## CPU基板(U2形 400V級 5t以下巻上インバータ用)変更のお知らせ

| 件名 | CPU基板変更のお知らせ<br>(400V級 U2-5t以下<br>巻上インバータ) | 発行日付                                                                     | 2015年10月19日 | 周知対象区分 |

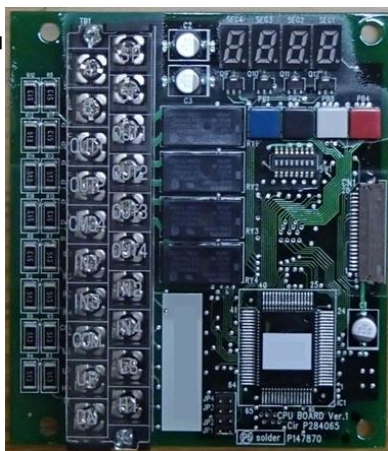
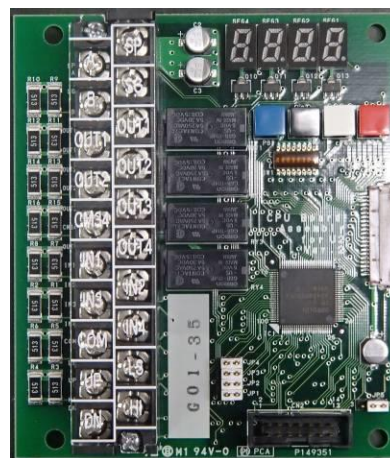
CPU基板変更

高機能化及び品質向上

- (1) 10Hz以下の運転周波数について、0.1Hz毎の設定が可能になりました。
- (2) 正弦波率を向上させ、低騒音化を実現しました。
- (3) 今までご使用頂いたCPU基板と取付互換です。
- (4) **新旧のCPU基板を混同しての共吊りはできません。(吊荷が傾く可能性があります)**
- (5) 追加機能の詳細及び設定方法については取扱説明書を参照ください。

- ①製品：2015年11月受注分より本CPU基板へ切替致します。  
(標準品は対象外となります。形名コードの変更はありません。)
- ②部品：2016年1月受注分より切替。新形名コード指定で注文願います。  
(注意：U形は変更ありません。旧型の形名コードを指定して下さい。)
